新宿区ユニバーサルデザインまちづくり条例施設整備マニュアル改定における主な意見

(1) 第8回新宿区ユニバーサルデザインまちづくり審議会

(2) 第1回新宿区ユニバーサルデザインまちづくり条例施設整備マニュアル改定検討部会

(2) 事前協議及び届出処理におけるこれまでの対応事例を踏まえたもの

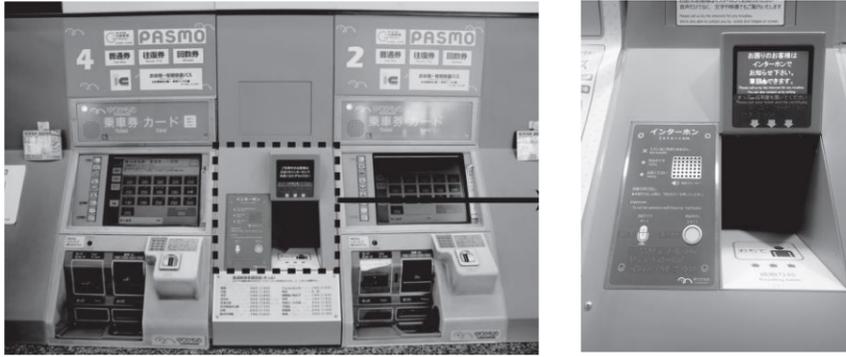
- ・階段の一時避難スペースの踊場については、定義が必要である。(No.5参照)
- ・標識は大きいほうが見やすいように感じるが、10cmはやや小さいのではないか。(No.8、9参照)
- ・案内設備の大きさの表現を見直したほうが良いのではないか。(No.10参照)
